工程指示 / 要求簡箋 ENGINEER INSTRUCTIONS (E.I.)

工程指示編號:	EI- 5737 / 23	修改版本:	-
	HK- 0262 / 23		
工程編號:	J 857	工程名稱:	啟德6552
收件人:	生統	發件人:	nero ho
工程項目:	幕牆單元件 - L座部份單元改為14寸扇撐	日期:	20/02/2023

工程號	J857	類別		物料號	-	
地盘	啟德6552	制圖	陈梓豪	2022.6.23	圖號	X86050-L05
修改		復核	練松文	2022.6.25	數量	-
日期		批准	林仁安	2022.6.27	單件重量	- (KG)
採用工廠	✓	地盤	-	图纸名称	铝料加工图	
材料颜色	AL2: ECK3X10063S-XF1	材料	XXXX

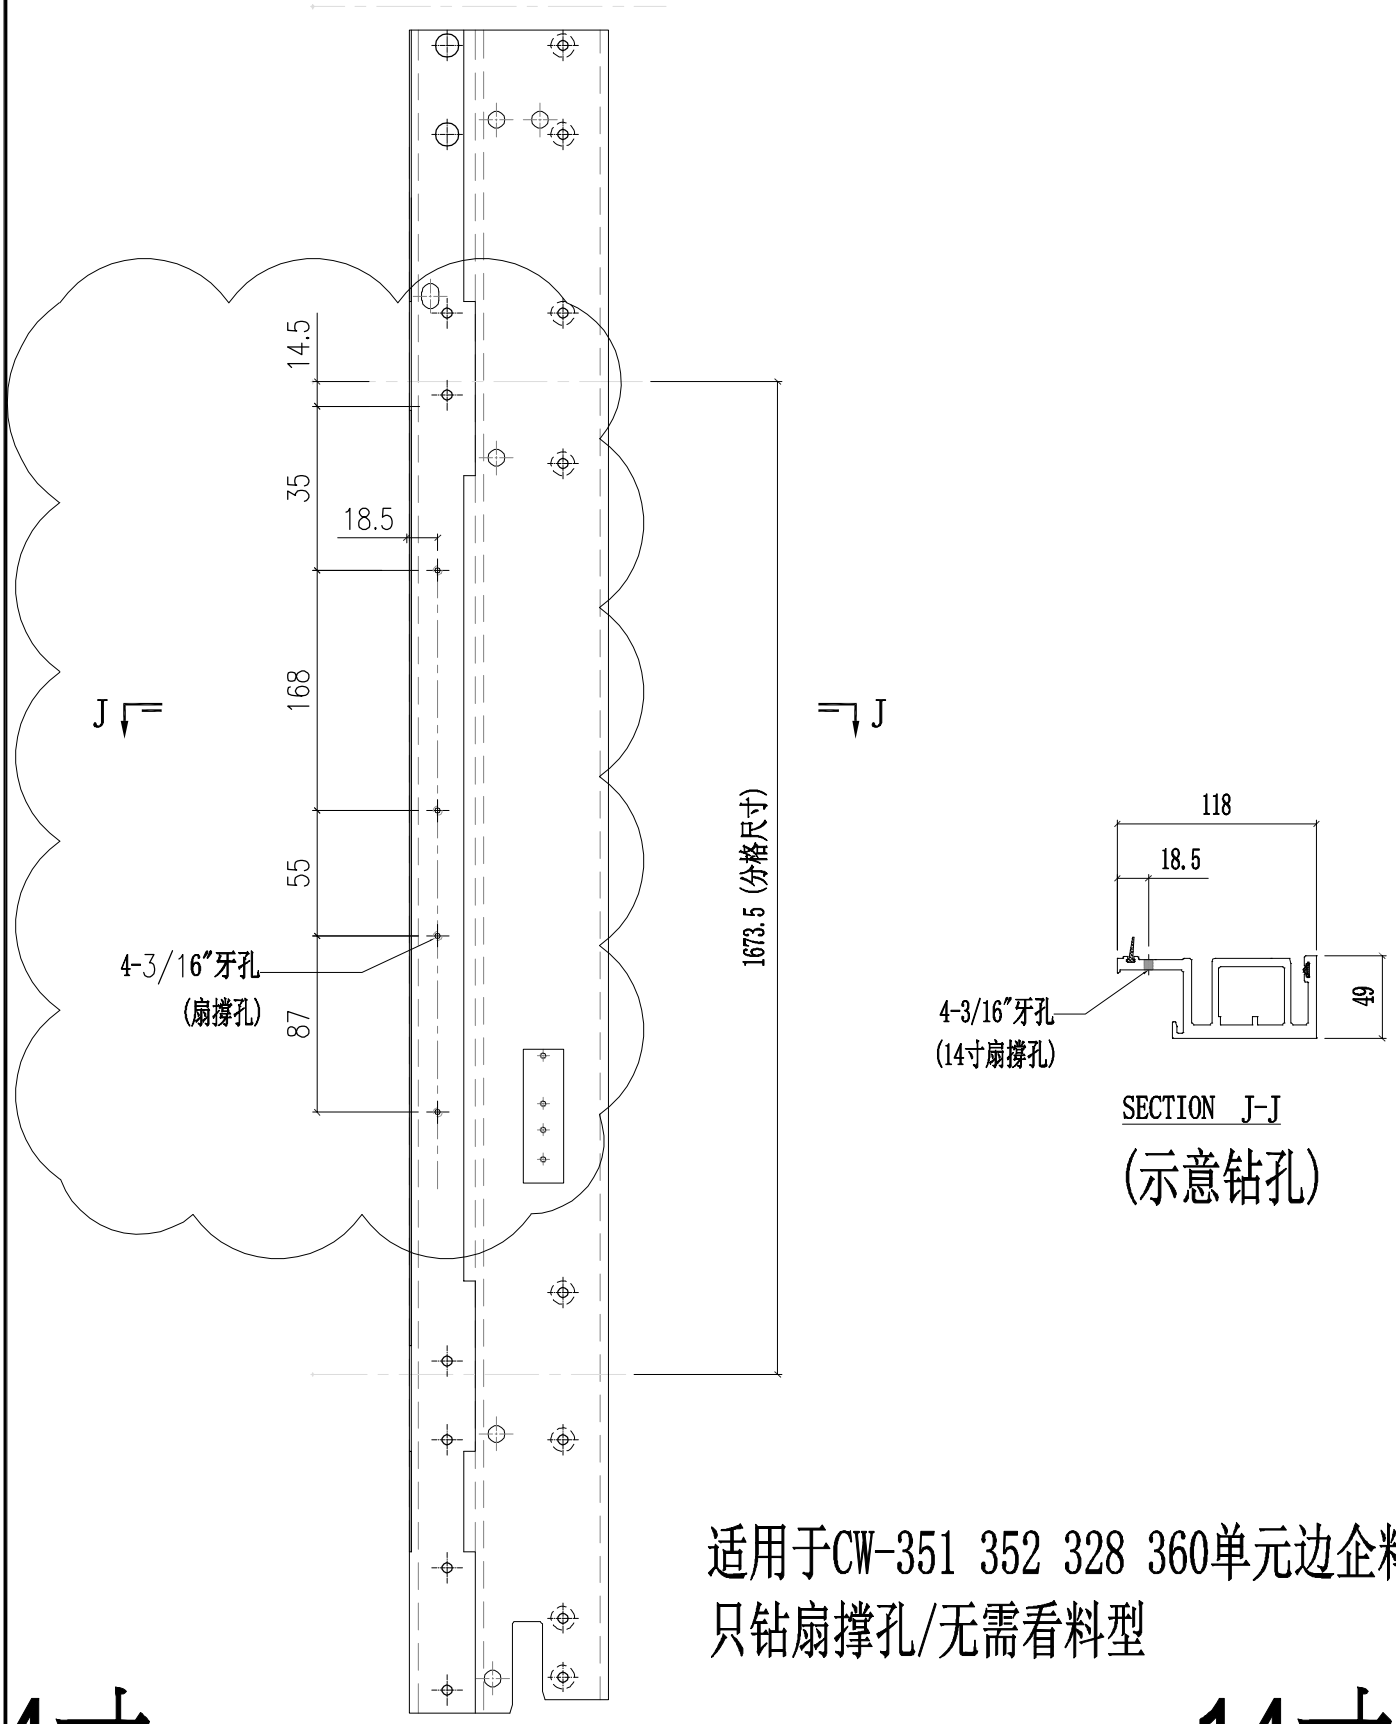
1: 企料改孔按附图钻孔示意, 只钻孔 不需要看料型, 因为已组框。

适用于CW-351 352 328 360单元边企料
只钻扇撑孔/无需看料型

工程號	J857	類別		物料號	-			
地盘	啟德6552	制圖	陈梓豪	2022-12-22	圖號	X86050-902		
修改	A	採用工廠	✓	地盤	-	图纸名称	铝料加工图	
日期	02.06	材料颜色	AL2:ECX3X10063S-XF1	材料	X86050	復核	練松文	
						批准	林仁安	
						2022-12-23	數量	-
						2022-12-24	單件重量	- (KG)

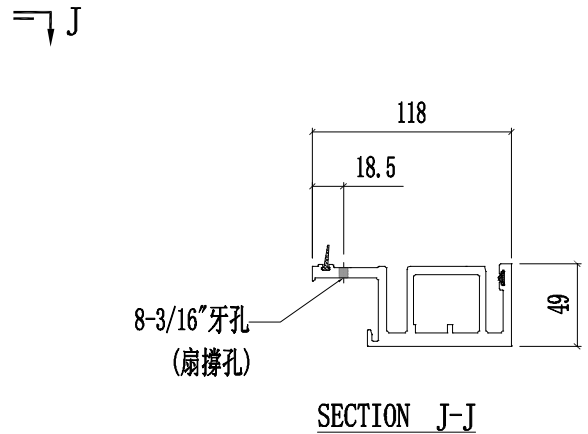
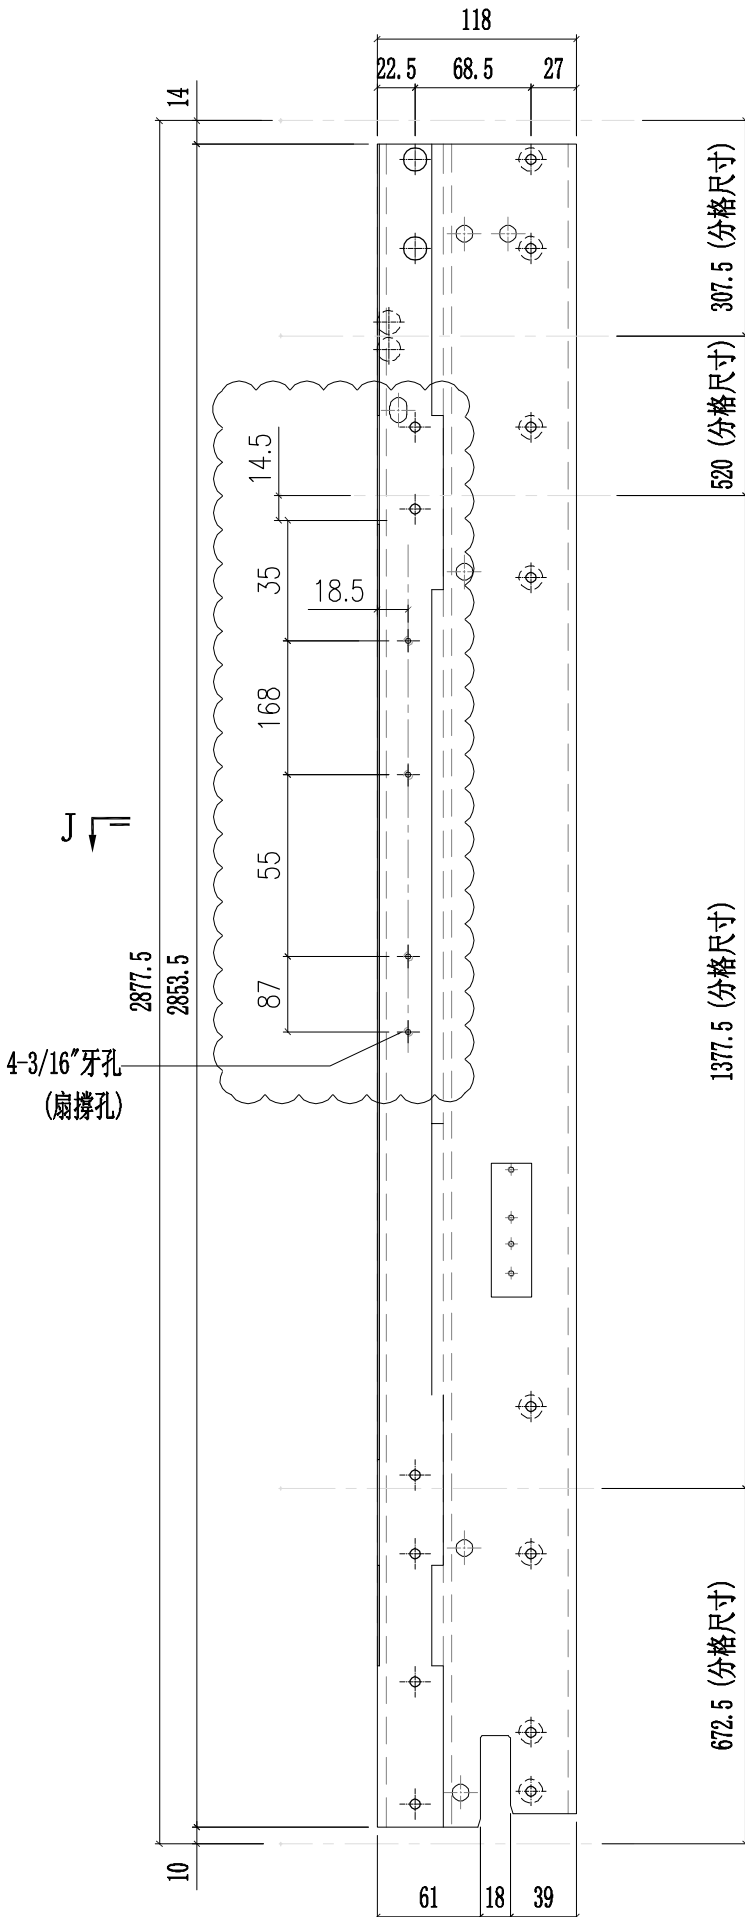
1: X86050-902/901 X86055-901/902 四支企料按附图修改扇撑孔,

美特鋁質有限公司 MIDI Aluminium Fabricator Ltd.		工程號 J857 地盘 啟德6552	類別 制圖 李传鹏 復核 練松文 批准 林仁安	物料號 M1 2022-02-11 2022-02-13 2022-02-15	圖號 X86072-033 數量 - 單件重量 - (KG)
修改 B 日期 04.12	採用工廠 ✓ 材料颜色 AL2:ECK3X10063S-XF1	图纸名称 铝料加工图 材料 X86072

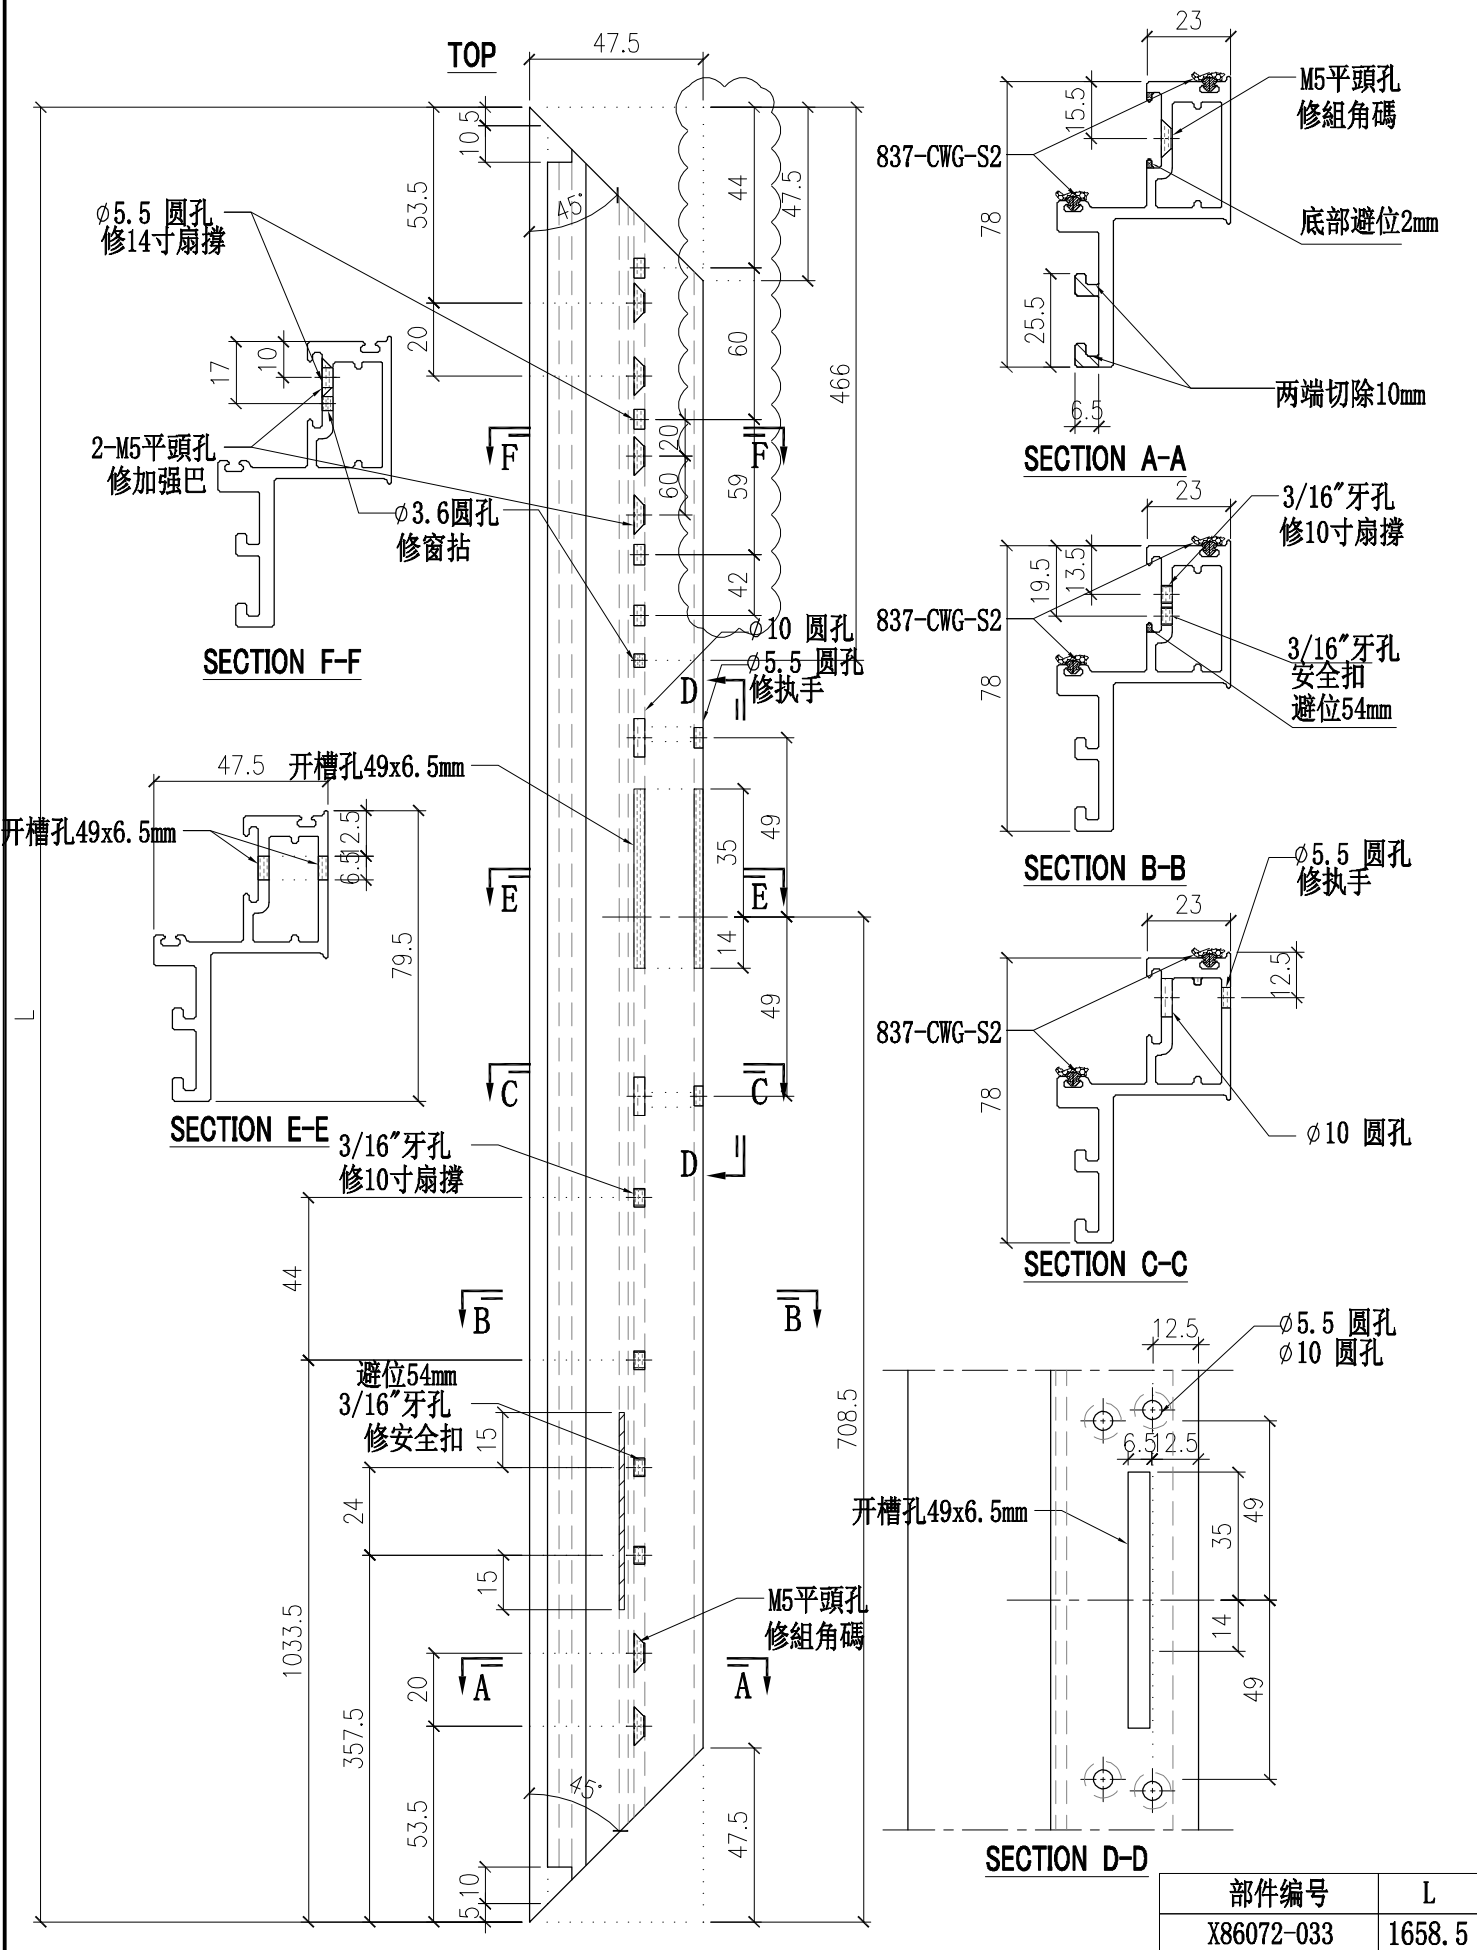
2: 窗玉料 X86072-033 X86072-034 各拿 4 支料按附图改 14 寸扇撑孔。

美特鋁質有限公司 MIDI Aluminium Fabricator Ltd.				工程號 J857 地盤 啟德G552	類別 制圖 李传鹏	物料號 M1 圖號 X86150-037
修改 日期	採用工廠 <input checked="" type="checkbox"/> 地盤	图纸名称 铝料加工图	復核 練松文	2022-02-11 2022-02-13	數量 -	單件重量 - (KG)
材料颜色 AL2:ECK3X10063S-XF1		材料 X86150	批准 林仁安	2022-02-15

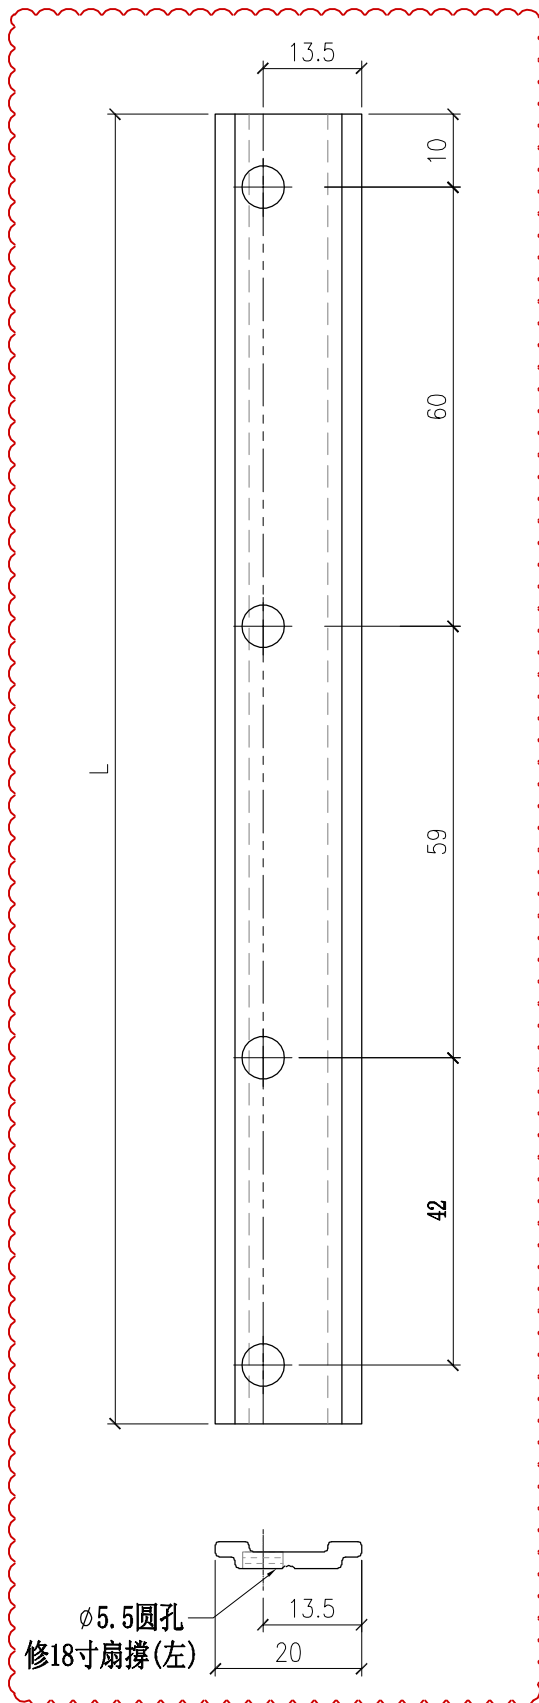
3: 按附图及所给数量增加一些扇撑垫巴。

美特鋁質有限公司 MIDI Aluminium Fabricator Ltd.				工程號	J857	類別		物料號	M1	
				地盘	啟德6552	制圖	李传鹏	2022-02-11	圖號	B2968-031
修改		採用工廠	✓ 地盘	图纸名称	铝料加工图	復核	練松文	2022-02-13	數量	-
日期		材料颜色	MILL	材料	B2968	批准	林仁安	2022-02-15	單件重量	- (KG)

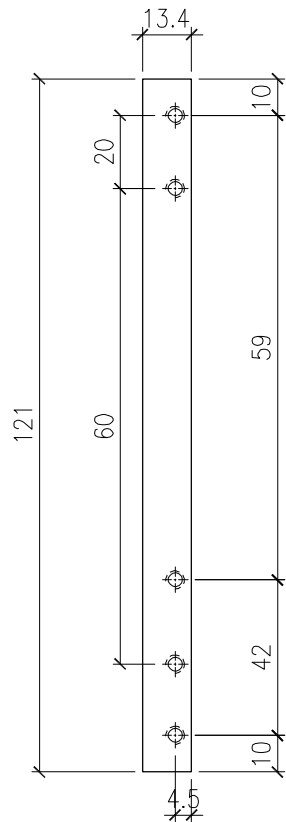
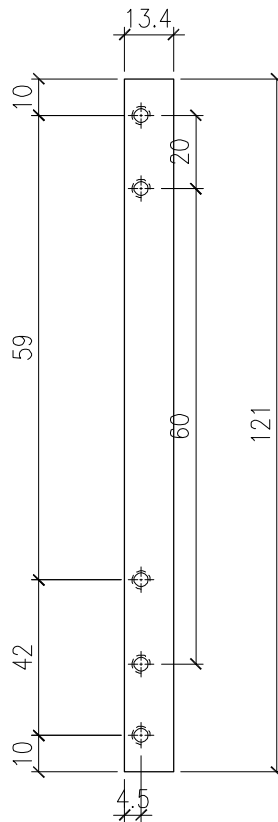
3/16"牙孔
修14寸扇撐(左)

3/16"牙孔
修14寸扇撐(左)

美特铝质有限公司 MIDI Aluminium Fabricator Ltd.		工程號 J857 地盘 啟德6552	類別 制圖 李传鹏 復核 練松文 批准 林仁安	物料號 M1 2022-12-22 2022-12-23 2022-12-24	圖號 X86072-903 數量 - 單件重量 - (KG)
修改 A 日期 02.06	採用工廠 <input checked="" type="checkbox"/> 地盘 材料颜色 AL2:ECK3X10063S-XF1	图纸名称 铝料加工图 材料 X86072

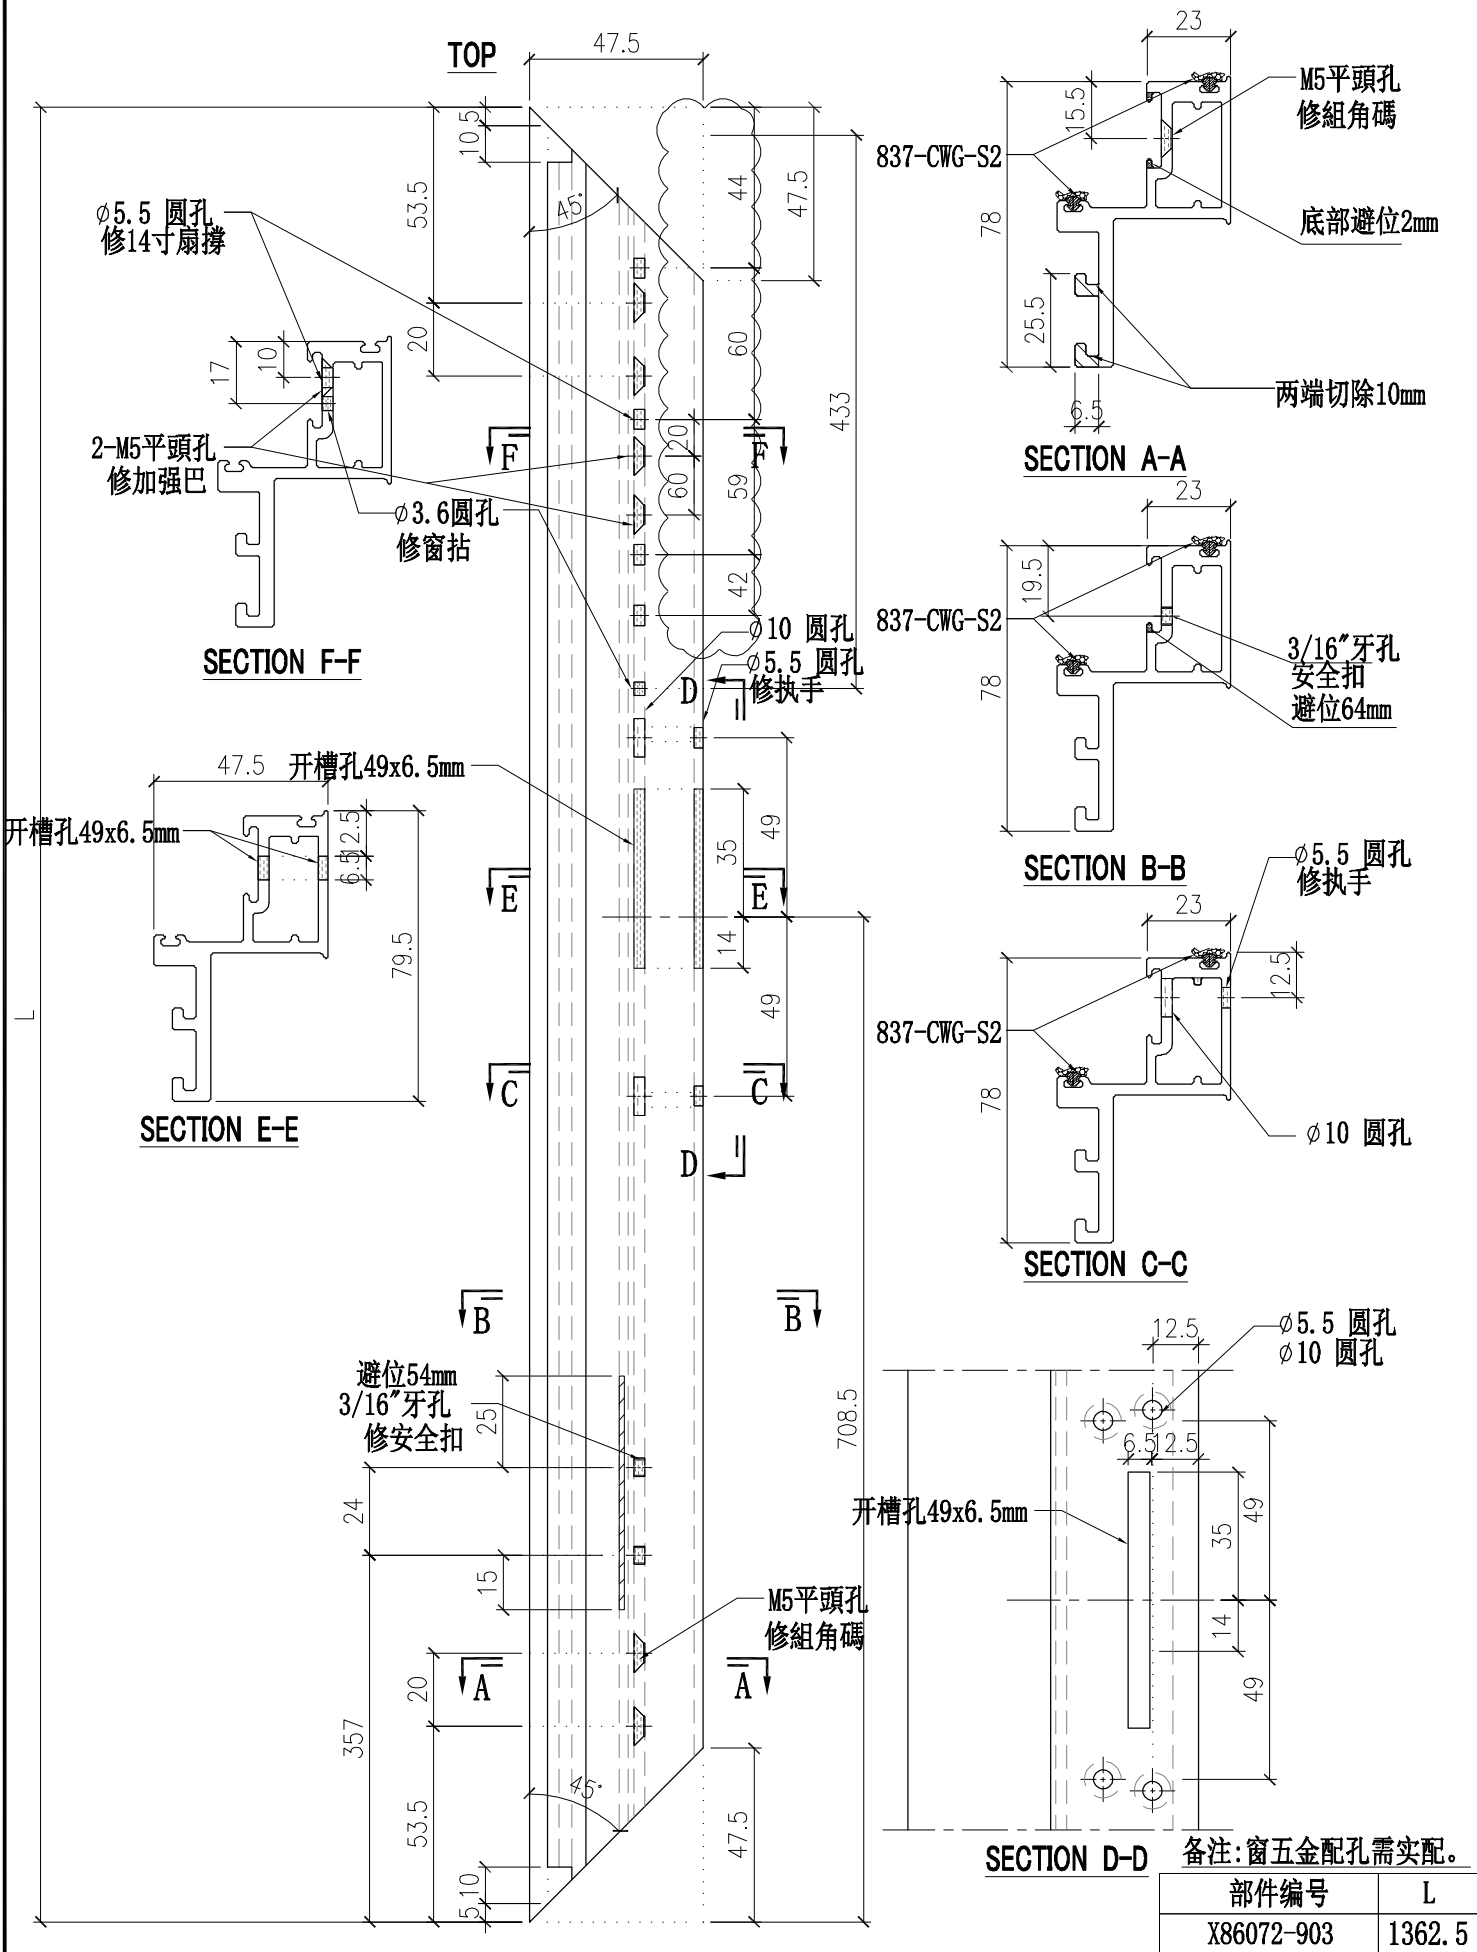
2: X86072-903/904 生窗企料按附图改扇撑孔
